JY-113-3

**第53条（多量の放射性物質等を放出する事故の拡大の防止）に係る  
計算コード及び有効性評価等に対するコメントへの回答**

**2022年2月4日**

**日本原子力研究開発機構 大洗研究所  
高速実験炉部**

流体に占める固体粒子の体積割合

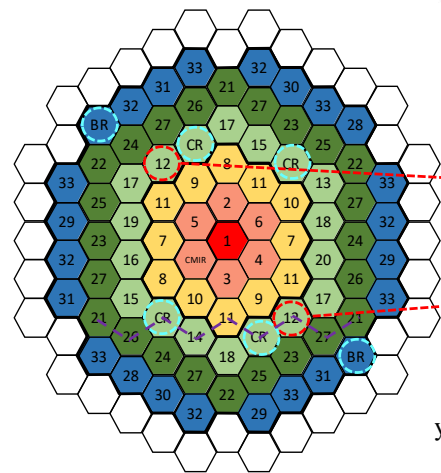
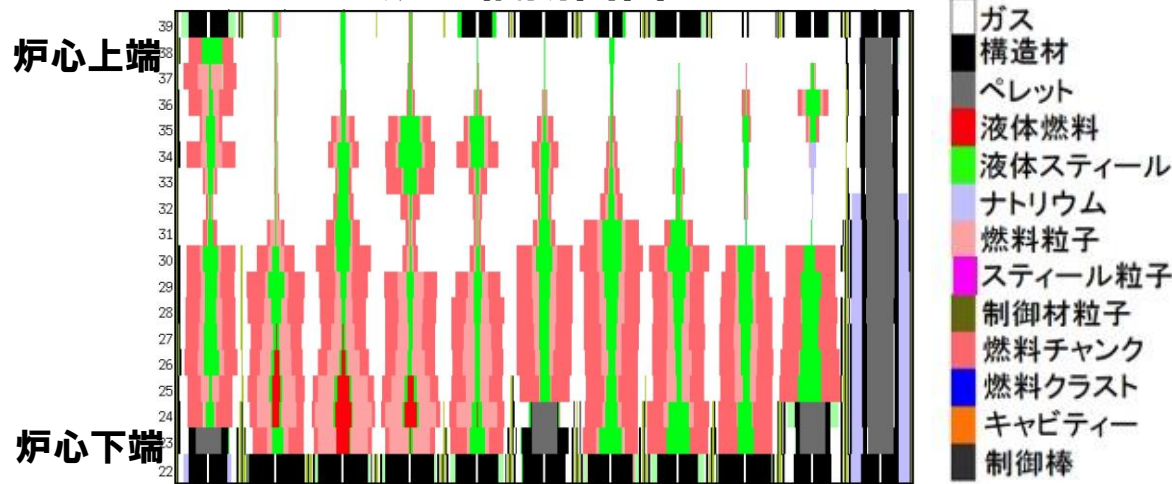
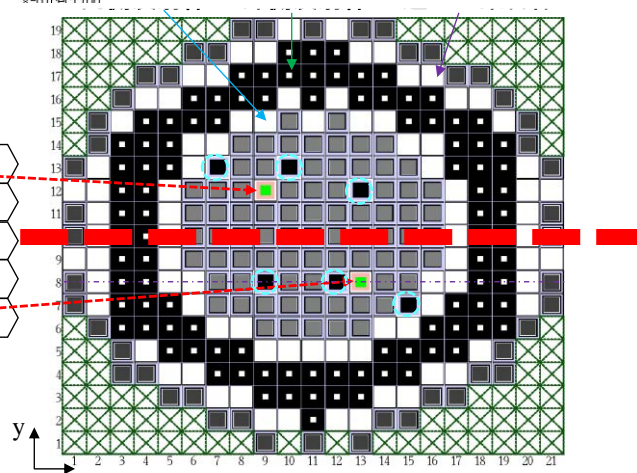
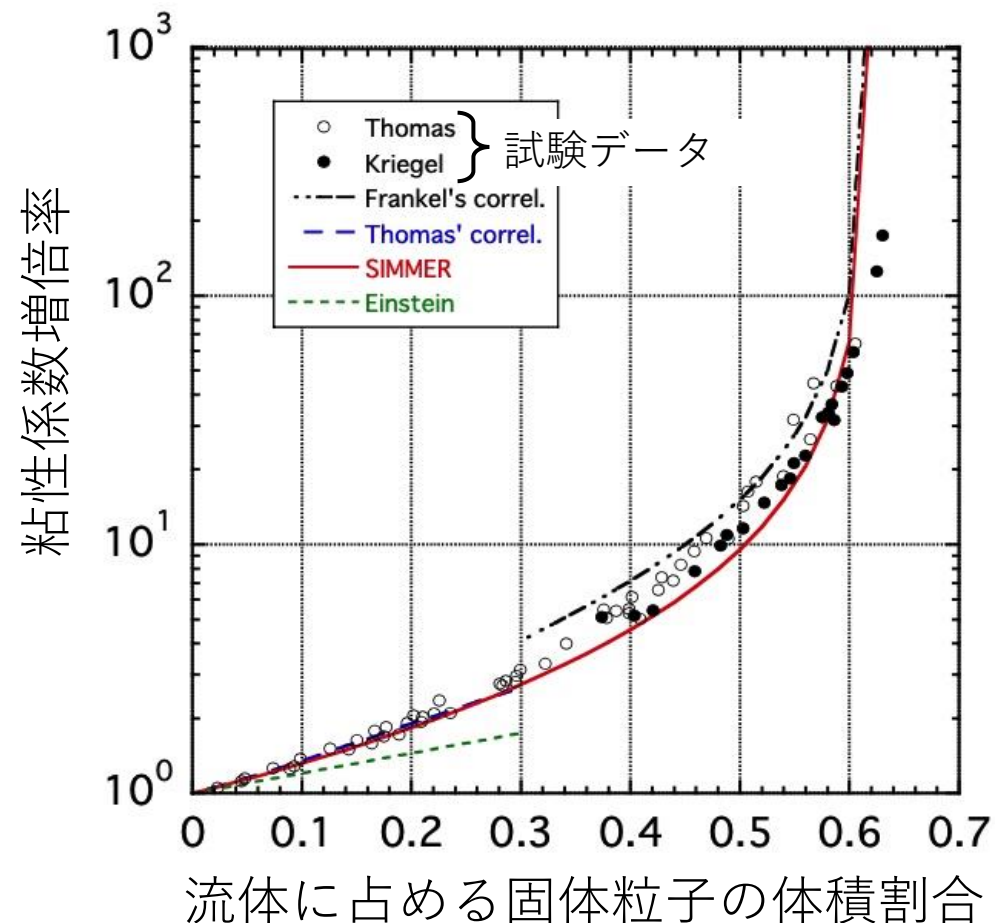
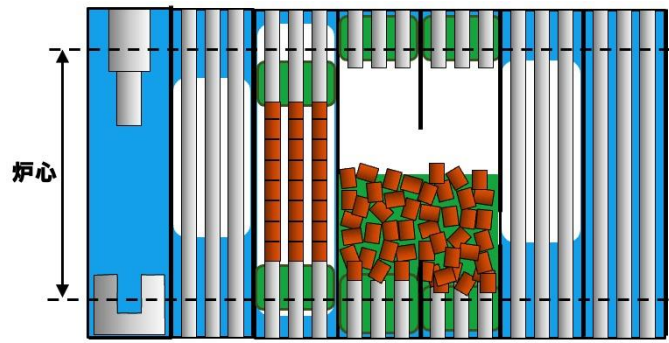
**No.257 炉心物質の粘性を考慮した場合の SIMMER による事象推移の解析結果を説明すること。**

- 「常陽」はほぼ全炉心でボイド反応度が負であるため、損傷領域の拡大の過程で出力が増加せず、炉心の損傷進展が緩慢となる。
- 全炉心規模に損傷が拡大する遷移過程においても、最後の即発臨界超過による出力逸走の直前まで炉心は固体の燃料粒子のデブリベッドの間隙を溶融したスチールが占め、固体粒子の体積割合は約0.8前後である。
- この様な炉心物質の実効的な粘性は極めて大きく（下図）、現実には炉心物質はほとんど流動できない。

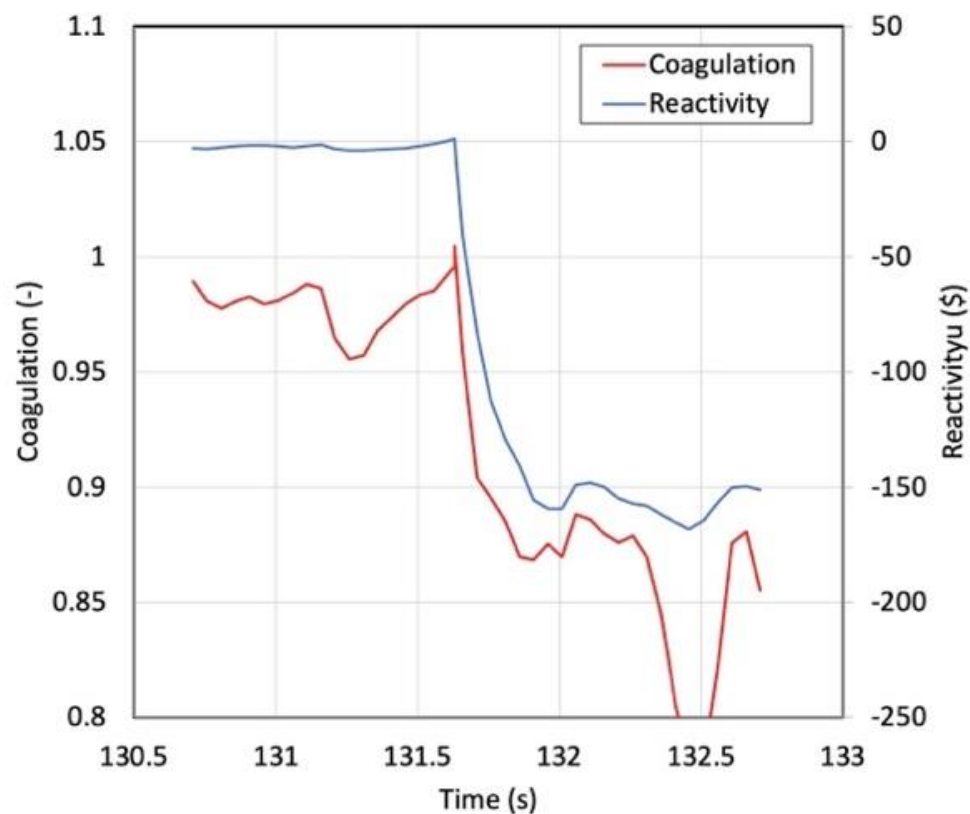
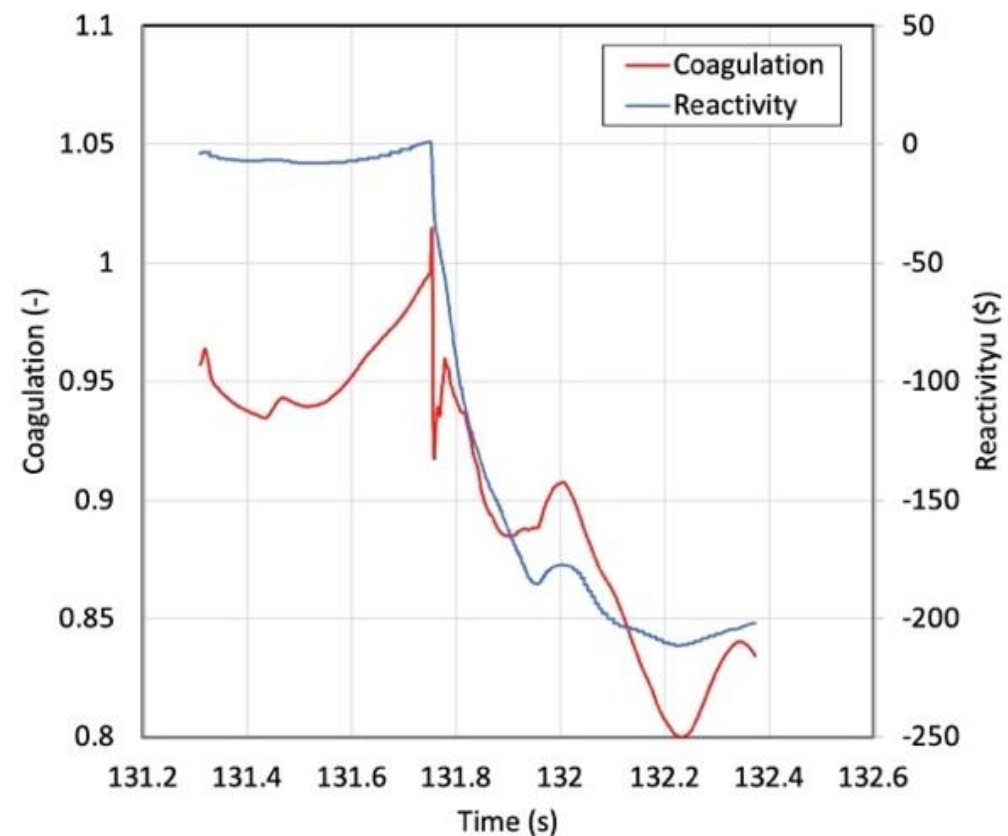
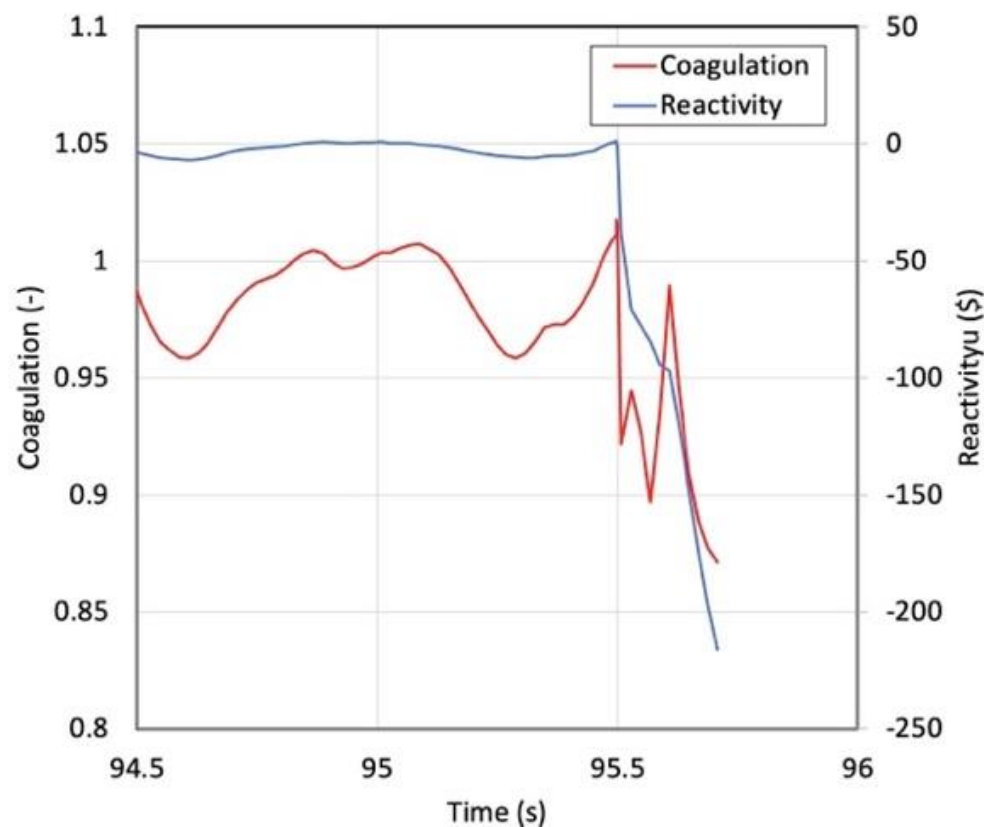
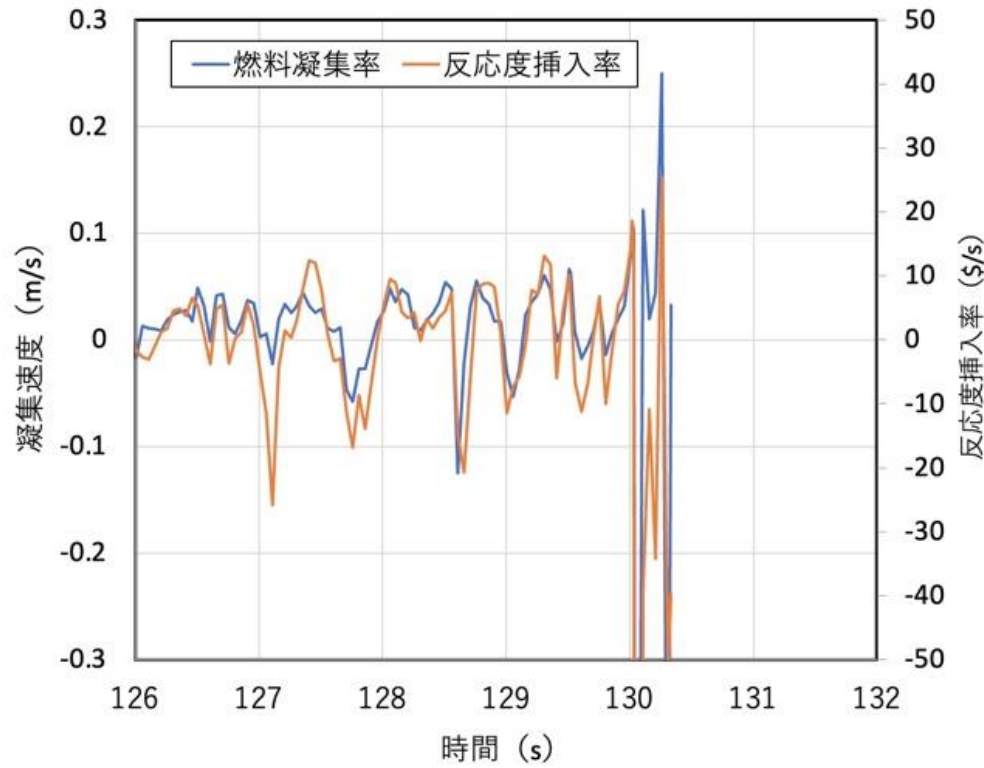
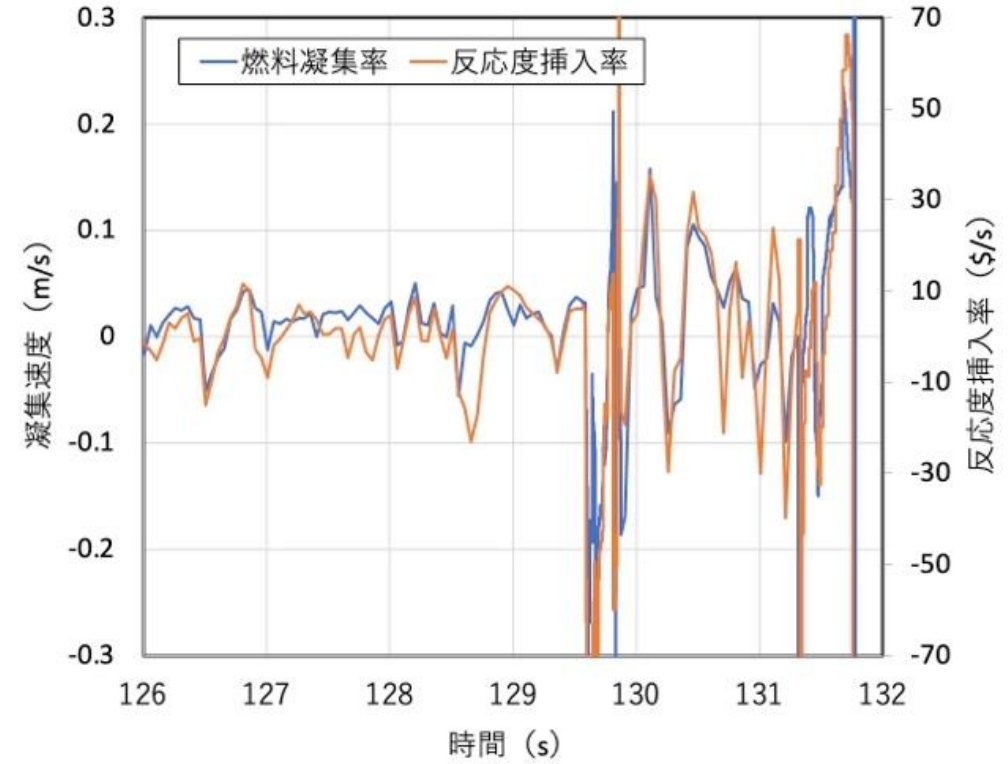
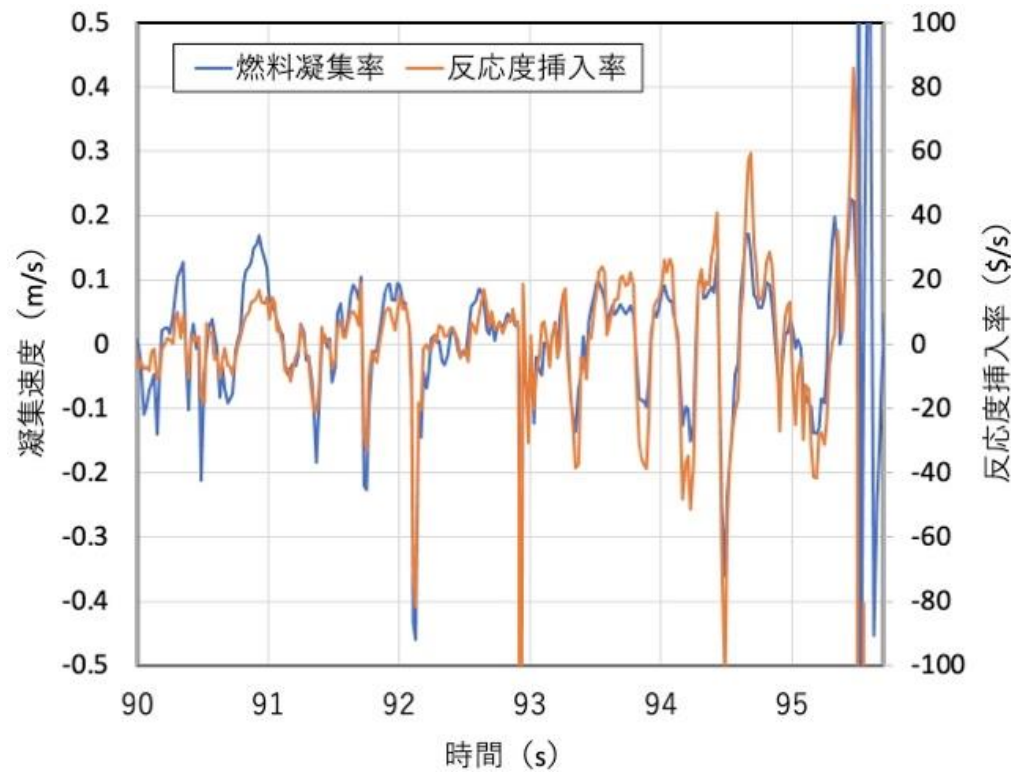
**No.259 燃料凝集率と反応度挿入率の評価に関して、  
燃料物質の分布等を踏まえた定量的な評価に  
ついて説明すること。**

- 燃料の重心からの距離を燃料の巨視的密度分布で重み付き平均した値の初期値からの変化割合の逆数として燃料の凝集量 (Coagulation) の時間変化率、燃料凝集率、および凝集に寄与する燃料質量の割合を評価し、SIMMERによるULOF (i) の遷移過程解析の基本ケースと不確かさの影響評価ケース1及び2を対象として即発臨界を超過する際の反応度挿入率と比較した。
- これらの物理量と反応度挿入率の増減の傾向は定性的に整合することから、即発臨界を超過する状態での反応度の挿入は、主に燃料の凝集によるものであることが確認された。

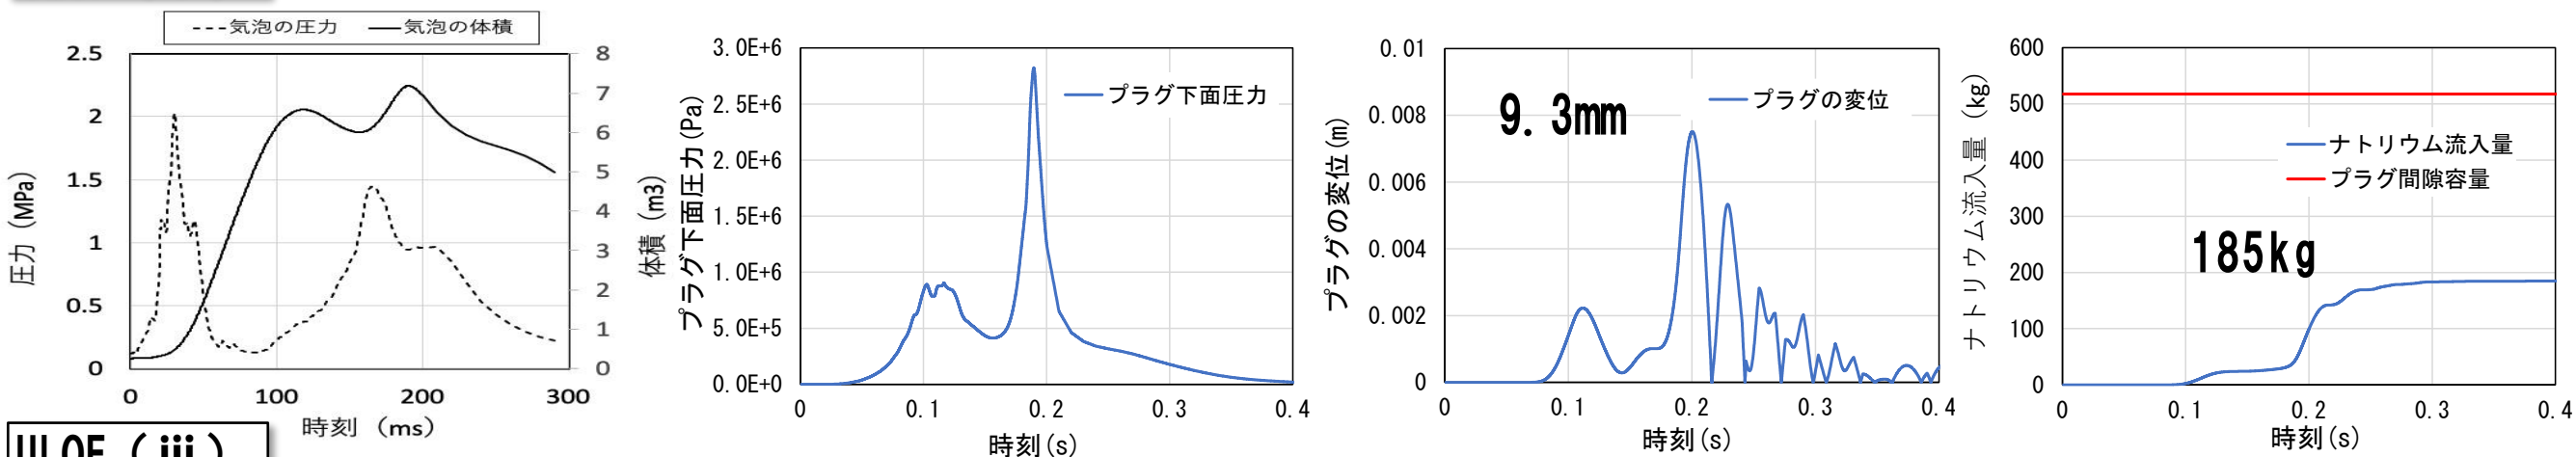
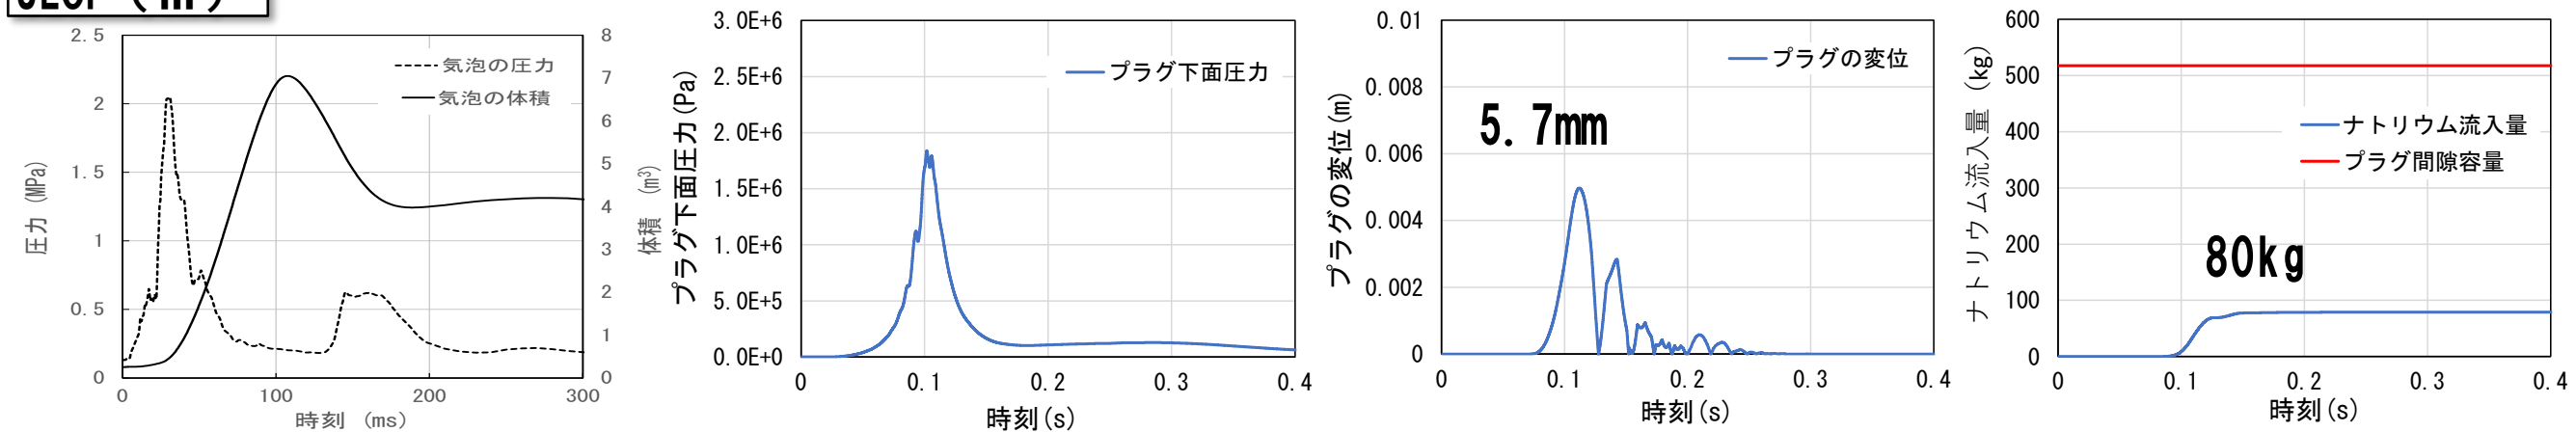
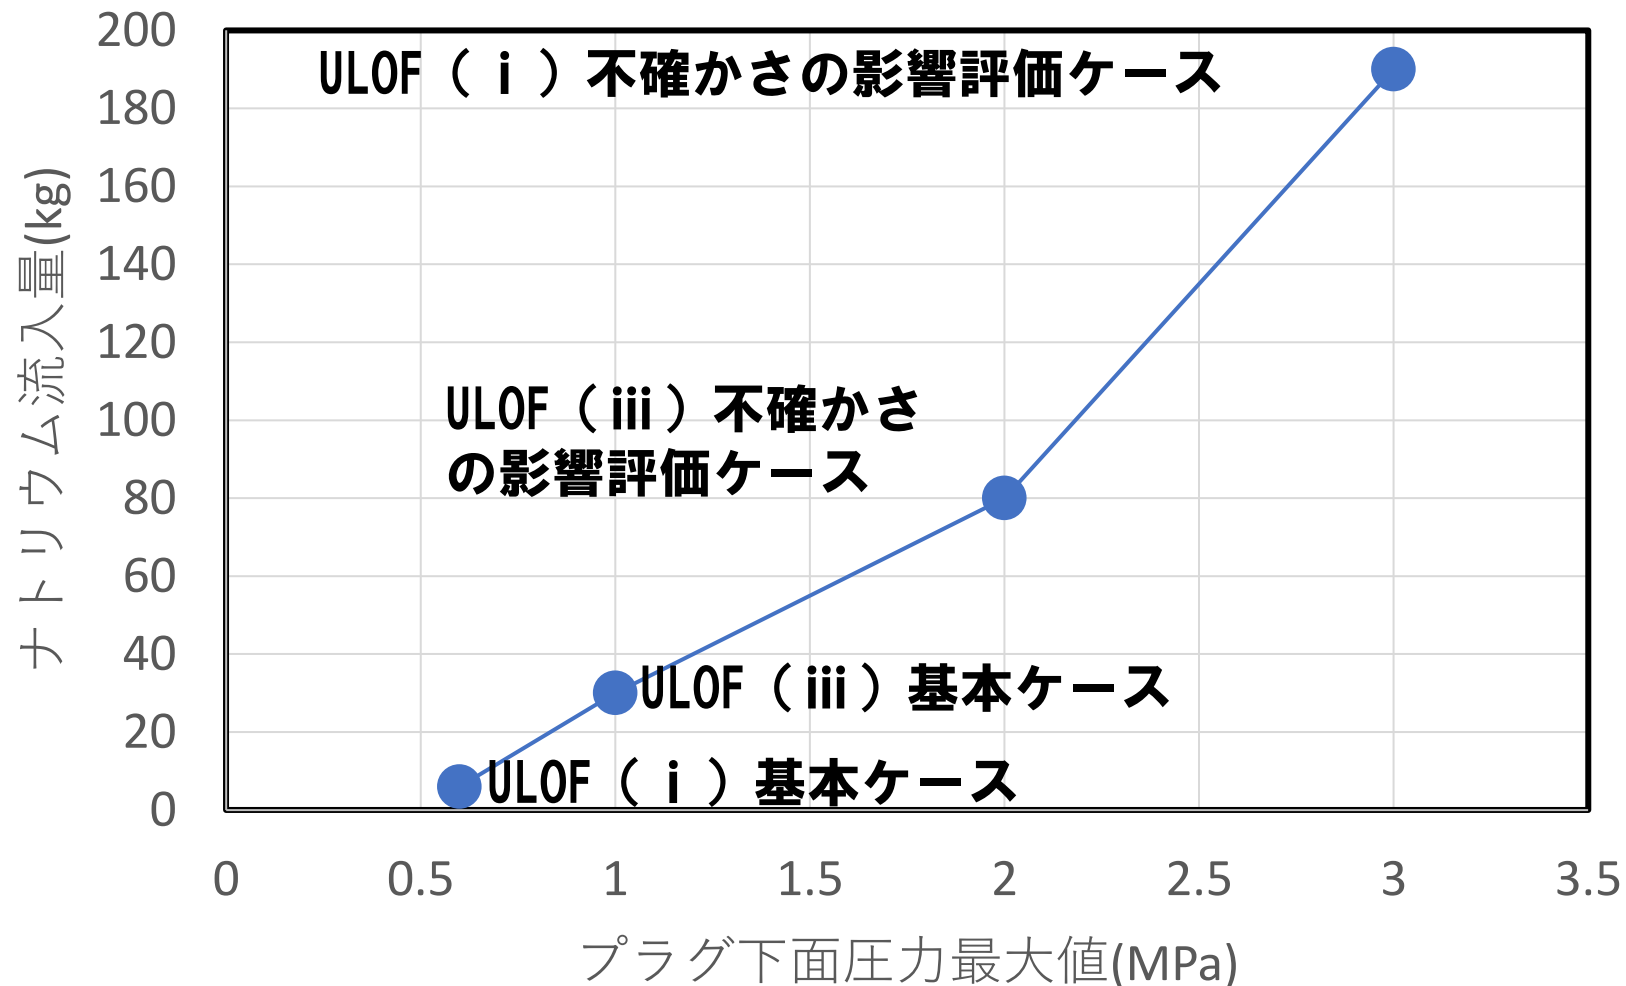
**No. 261 機械的応答過程におけるプラグ応答の評価（プラグ間隙へのナトリウム流入量の評価）に関し、FCI拳動の不確かさがプラグ応答の評価に与える影響について、今後の有効性評価において説明すること。**

ULOF ( i ) とULOF ( iii ) の不確かさ影響評価ケース（遷移過程における発生エネルギーの不確かさの影響）において、初期の燃料及びスチール温度並びに炉心平均圧力に差はほとんどなく、同程度の初期条件である。発生する機械的エネルギーも同程度である。

ナトリウム噴出量の解析の主要な結果から、プラグの最大変位及びプラグ間隙部へのナトリウム流入量はULOF ( i ) の方が大きい。いずれの評価事故シーケンスにおいても間隙の容量には十分に余裕があり、回転プラグ間隙を通じた原子炉容器内からのナトリウムの噴出は生じない。

- CDA気泡と体積の圧力履歴：最初の圧力ピークの値とその幅は、おおむね同じであるが、2回目の圧力ピーク値とその幅はULOF (i) の方が大きく、気泡体積が再度増加する。
- プラグ下面に作用する圧力  
 ULOF (i) では2回目の圧力ピークに由来する、0.19秒時点のピークが最大  
 ULOF (iii) では最初の圧力ピークに由来する、0.1秒時点のピークが最大
- プラグ下面に作用する圧力レベルの相違→大回転プラグ変位の大きさの相違  
 ULOF (i) : 9.3 (mm) / ULOF (iii) : 5.7 (mm)
- 大回転プラグの浮上に要する圧力は $2.75 \times 10^5$  (Pa) (絶対圧) である。ULOF (iii) に比べてULOF (i) の方がこのレベル以上の圧力が維持される時間が長い。

以下の理由によりULOF (i) の方がナトリウム流入量が顕著となったと言える。

- ① プラグ下面に作用するピーク圧力及びプラグ変位がULOF (i) の方が大きい。
- ② プラグの浮上している時間がULOF (i) の方が長い。

- ULOF ( i ) と ULOF ( iii ) のプラグ下面の最大圧力の違いは、上部プレナム下部での FCI 挙動の違いによる。
- プラグ間隙へのナトリウム流入量はプラグ下面の最大圧力が増加するに従って増加する。
- プラグ下面の最大圧力に影響する上部プレナム下部での FCI 挙動に関する不確かさ影響の評価が必要と考えられる。
- THINA 試験の検証解析によって、上部プレナム下面における FCI に S I M M E R を適用することの妥当性を確認しているが、原子炉容器規模への外挿性に関して不確かさ影響を確認する解析が必要と考えられる。
